Protokoll

Gremium	Ausschuss für Umwelt, Planung und Bauen
Sitzung am	Mittwoch, den 15.06.2022
Sitzungsort, Raum	Ratssaal im Rathaus
Sitzungsbeginn	18:00 Uhr
Sitzungsende	21:55 Uhr

5. Bebauungsplan Nr. 174 'Oldenburger Straße / Stoppelmarkt / Visbeker Damm'
Prüfung der während der frühzeitigen Beteiligung der Öffentlichkeit gemäß § 3 Abs. 1 BauGB und der Beteiligung der Behörden und sonstiger Träger öffentlicher Belange gemäß § 4 Abs. 1 BauGB eingegangenen Stellungnahmen und Auslegungsbeschluss gemäß § 3 Abs. 2 BauGB
61/125/2022

Nr. 12 Niedersächsischer Landesbetrieb für Wasserwirtschaft, Küsten- und Naturschutz, Drüdingstraße 25, 49661 Cloppenburg mit Schreiben vom 02.03.2021

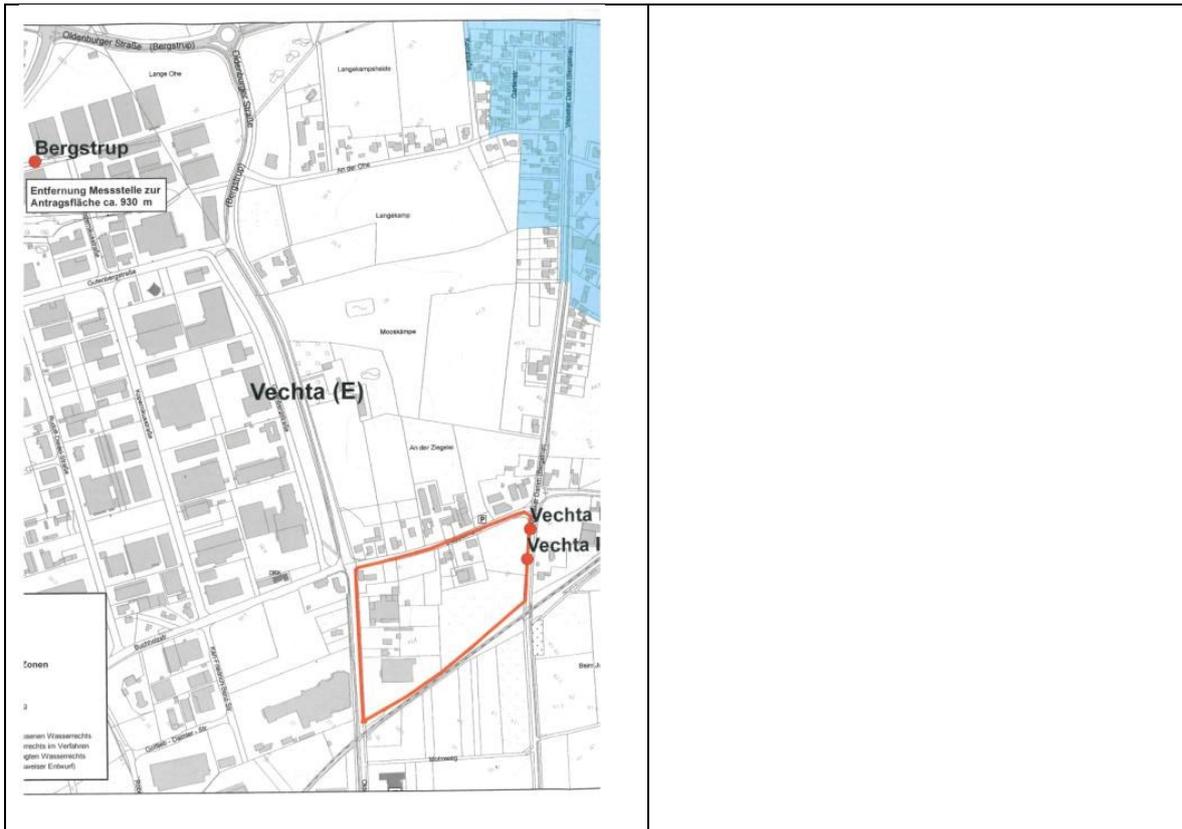
Stellungnahme:	Prüfung:
<p>Die Unterlagen zum o. a. Antrag habe ich geprüft. Seitens des Niedersächsischen Landesbetriebes für Wasserwirtschaft, Küsten- und Naturschutz (NLWKN), Betriebsstelle Cloppenburg, werden folgende Hinweise gegeben:</p>	
<p>Im Rahmen der Beteiligung als Träger öffentlicher Belange weise ich darauf hin, dass sich außerhalb und im Bereich des Vorhabens zahlreiche Landesmessstellen befinden, die vom NLWKN betrieben werden (s. Übersichtskarte). Diese Messstellen dienen der Gewässerüberwachung und sind von erheblicher Bedeutung für das Land Niedersachsen. Die Landesmessstellen dürfen auch in ihrer Funktionalität durch das Vorhaben nicht beeinträchtigt werden.</p>	<p>Die Hinweise werden zur Kenntnis genommen. Die Planunterlagen werden entsprechend ergänzt.</p>
<p>Für Rückfragen steht Ihnen Frau Karfusehr, Tel. 04471/886-128, gerne zur Verfügung.</p>	
<p>Sollte das Planvorhaben zu wesentlichen Auswirkungen auf den Wasserhaushalt führen, geht der NLWKN von einer Beteiligung als Gewässerkundlicher Landesdienst (GLD) aus. Die Stellungnahme als TÖB ersetzt nicht die Stellungnahme des GLD.</p>

<p>Die Landesmessstellen werden nachrichtlich in die Planzeichnung übernommen.</p>

Nr. 13 Niedersächsischer Landesbetrieb für Wasserwirtschaft, Küsten- und Naturschutz, Drüdingstraße 25, 49661 Cloppenburg mit Schreiben vom 02.03.2021

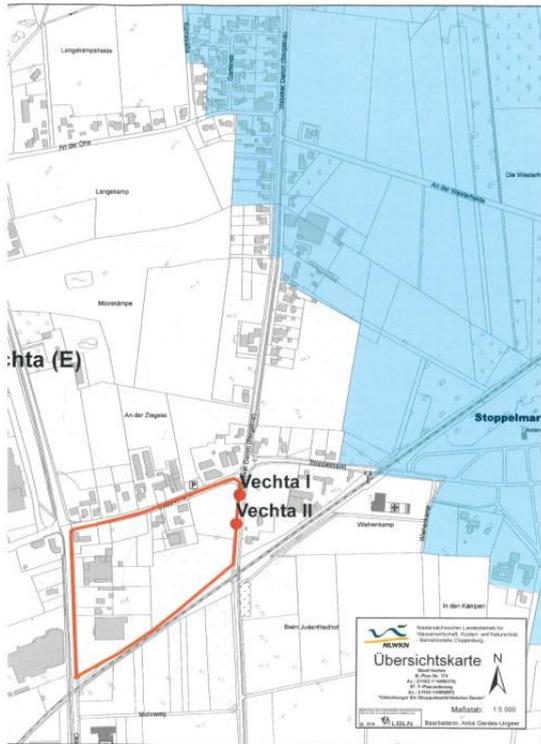
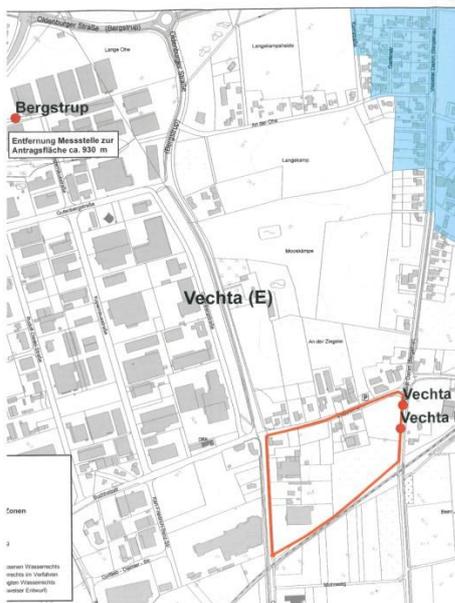
Die Unterlagen zum o. a. Antrag habe ich geprüft. Seitens des Niedersächsischen Landesbetriebes für Wasserwirtschaft, Küsten- und Naturschutz (NLWKN), Betriebsstelle Cloppenburg, werden folgende Hinweise gegeben:

Im Rahmen der Beteiligung als Träger öffentlicher Belange weise ich darauf hin, dass sich außerhalb und im Bereich des Vorhabens zahlreiche Landesmessstellen befinden, die vom NLWKN betrieben werden (s. Übersichtskarte). Diese Messstellen dienen der Gewässerüberwachung und sind von erheblicher Bedeutung für das Land Niedersachsen. Die Landesmessstellen dürfen auch in ihrer Funktionalität durch das Vorhaben nicht beein-

Sollte das Planvorhaben zu wesentlichen Auswirkungen auf den Wasserhaushalt führen, geht der NLWKN von einer Beteiligung als Gewässerkundlicher Landesdienst (GLD) aus. Die Stellungnahme als TÖB ersetzt nicht die Stellungnahme des GLD.

Die Hinweise werden zur Kenntnis genommen. Die Planunterlagen werden entsprechend ergänzt.

Die Landesmessstellen werden nachrichtlich in die Planzeichnung übernommen.
